①改善箇所説明図

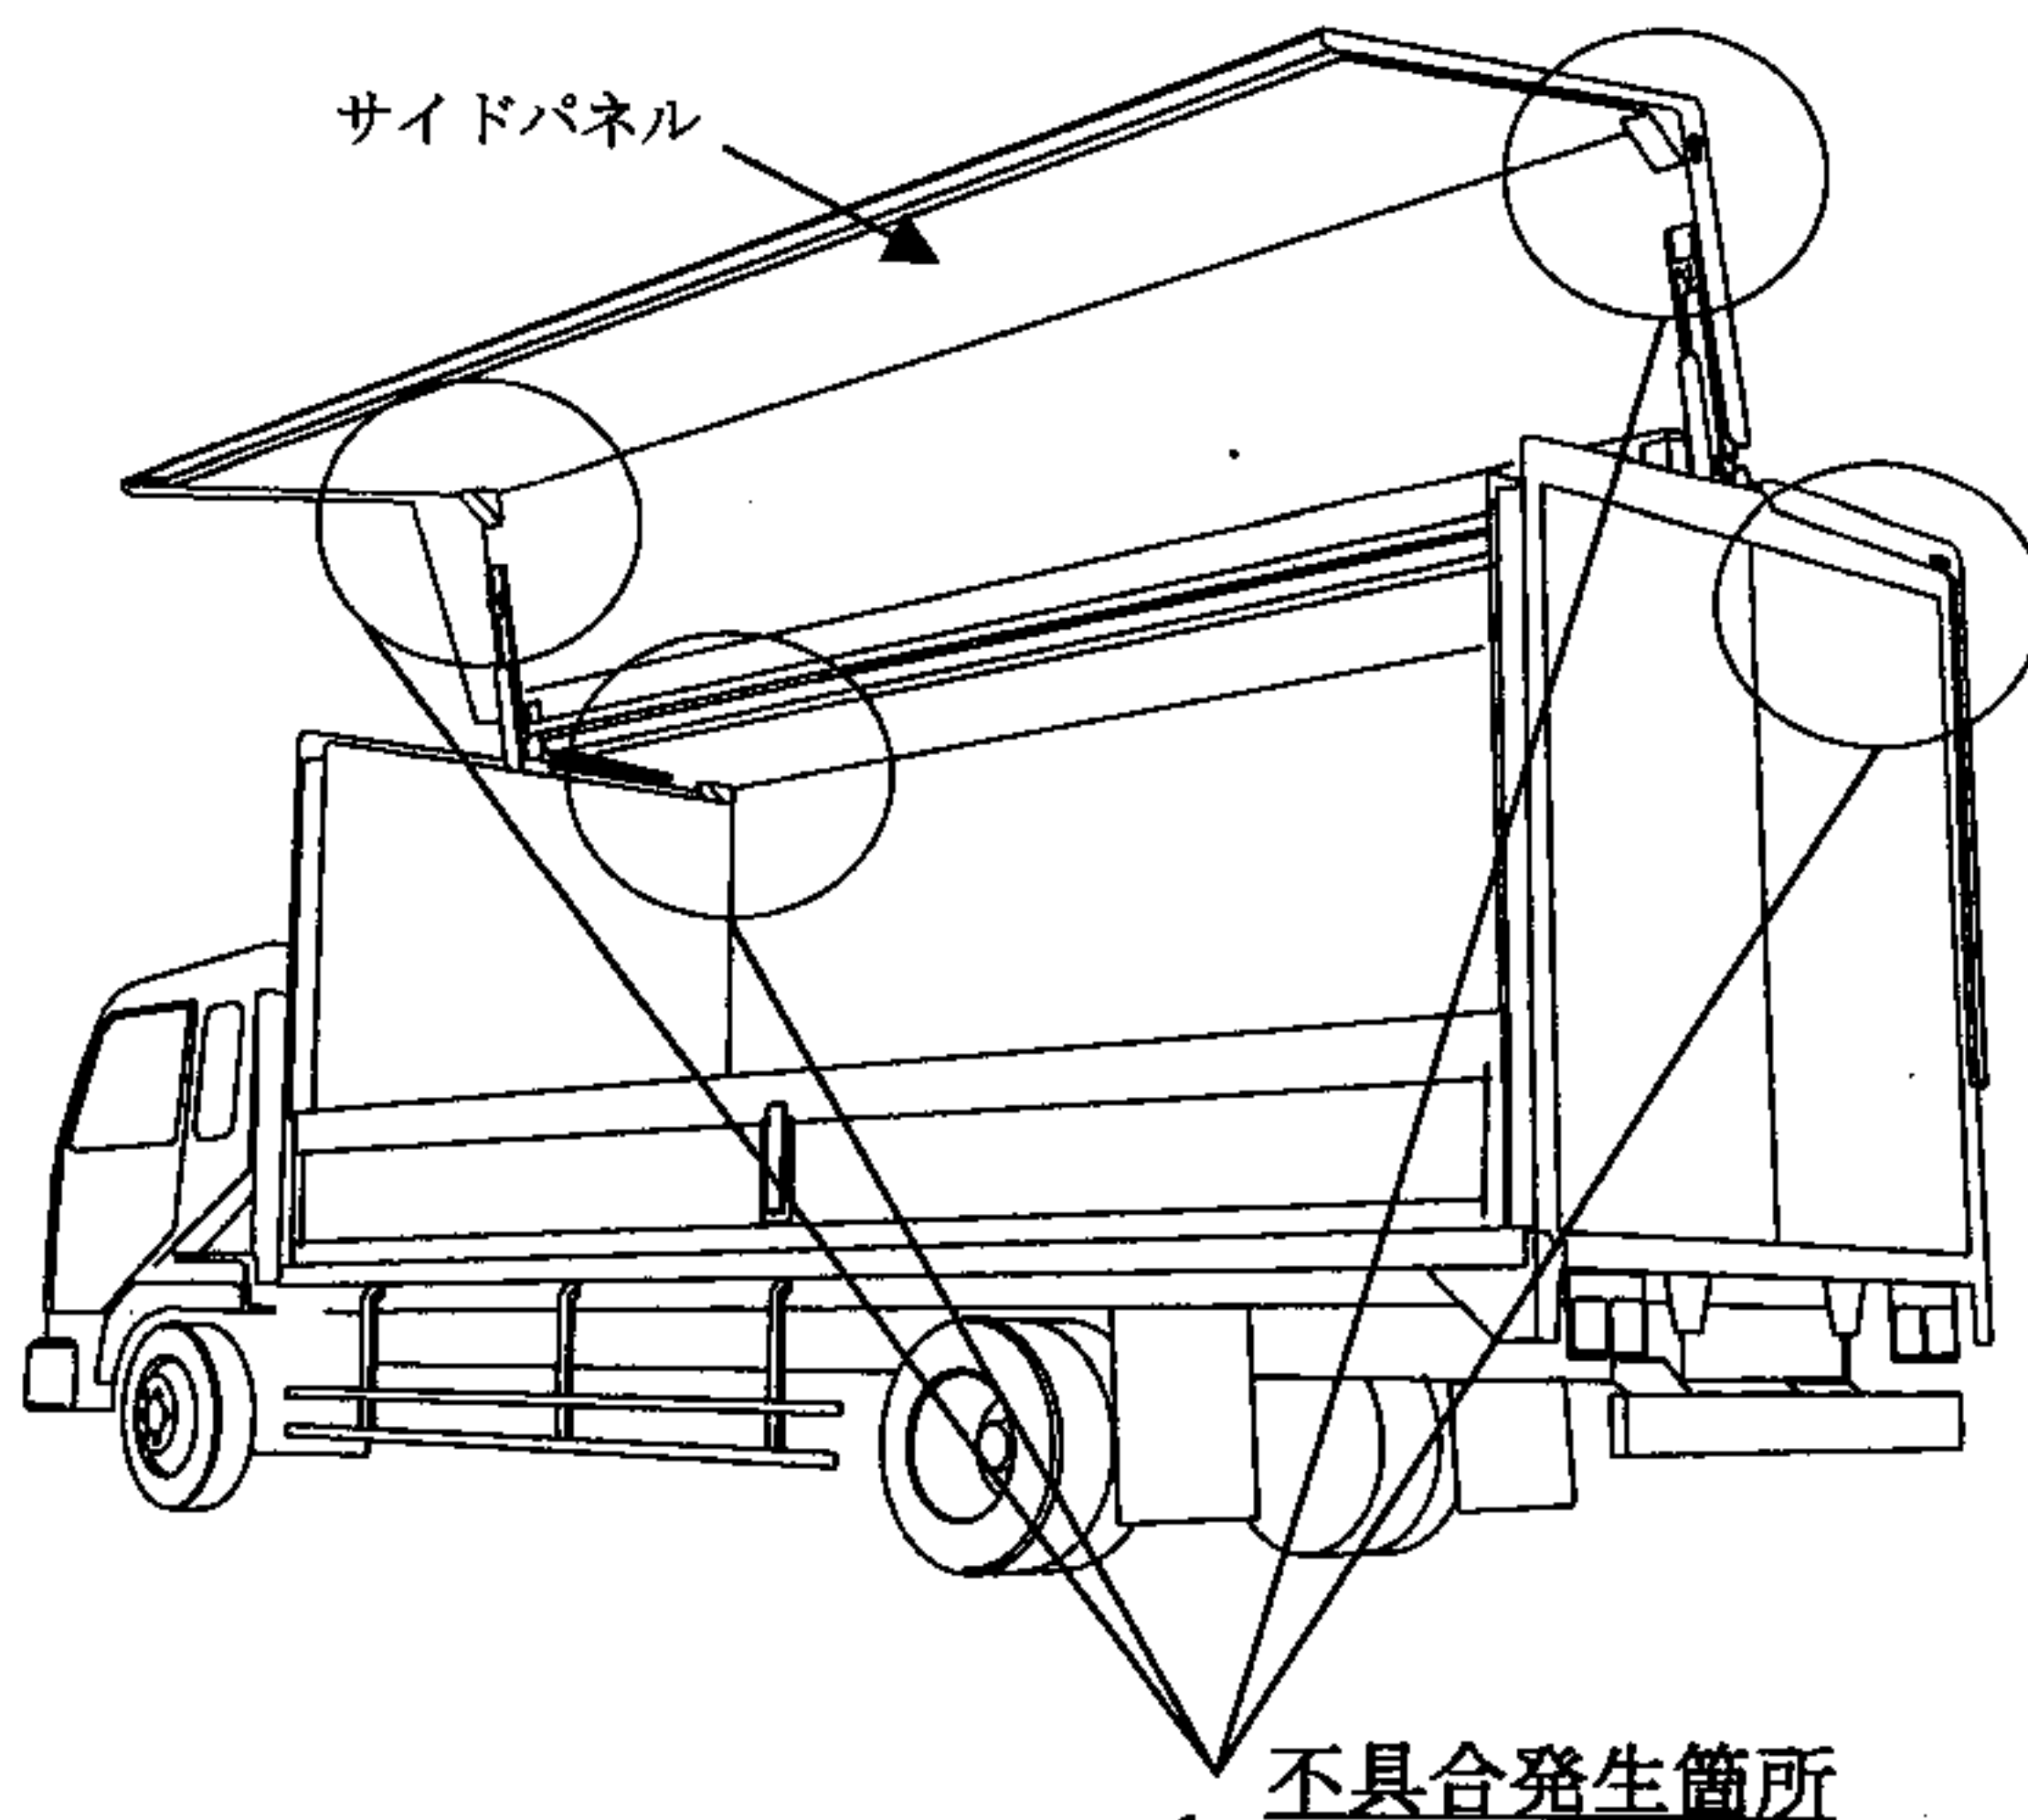
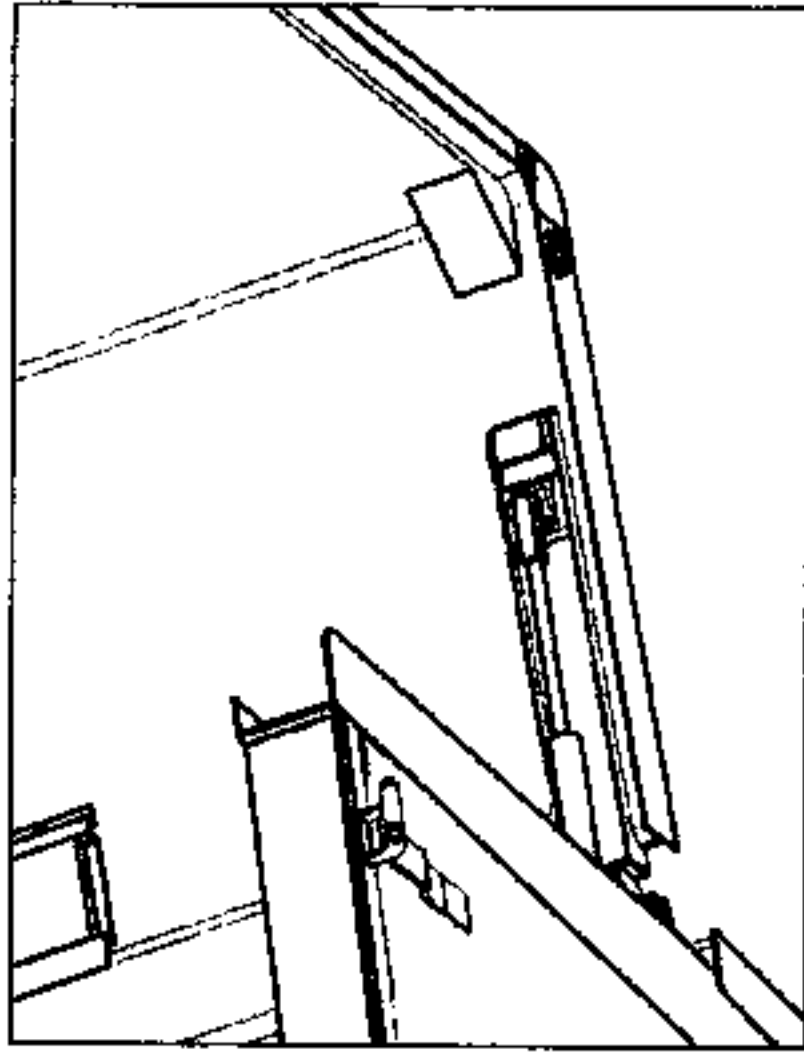
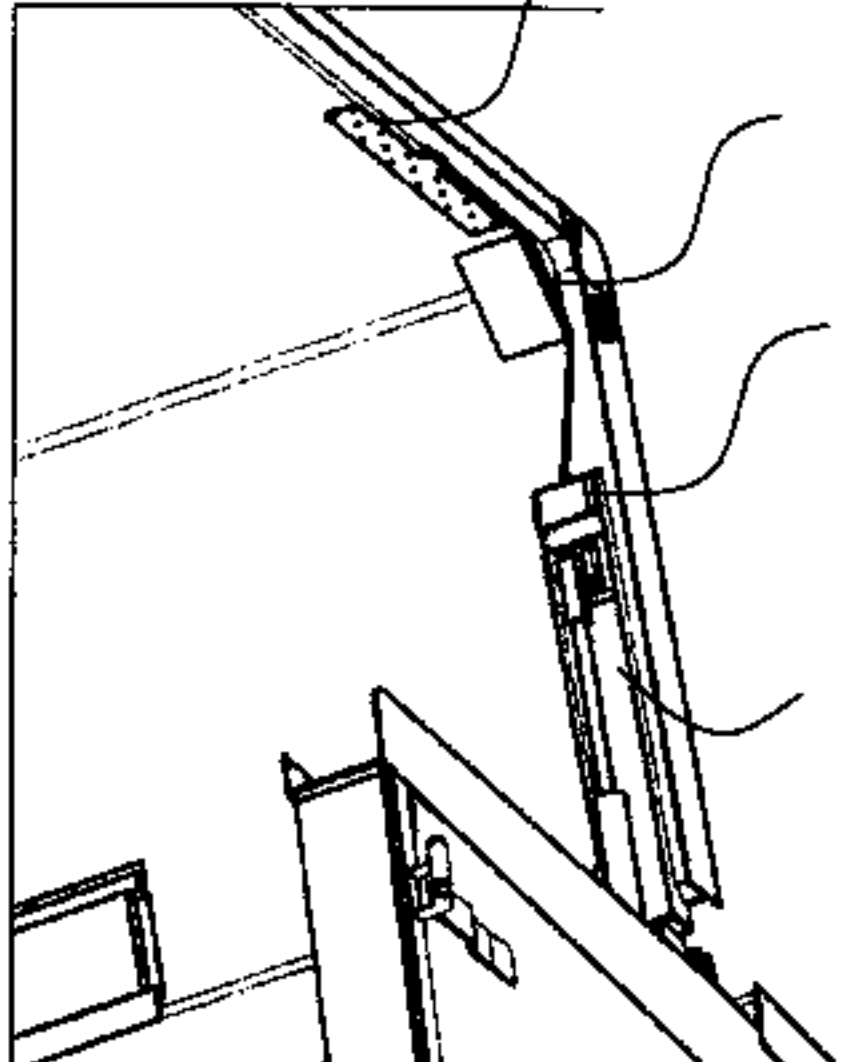
CFRP製の荷台において、ウイングの強風時等に対する強度が不足しているため、強風時等にウイング操作を行った場合、当該ウイングが破損し、最悪の場合、当該ウイングのサイドパネルが分離、脱落するおそれがある。

全車両、サイドパネルが分離、脱落しないように、エンドスチフナとサイドパネルをワイヤーで締結する。また、警告表示を明確にした取扱説明書と差し替え、警告ラベルをウイング操作スイッチ近傍に貼り付ける。
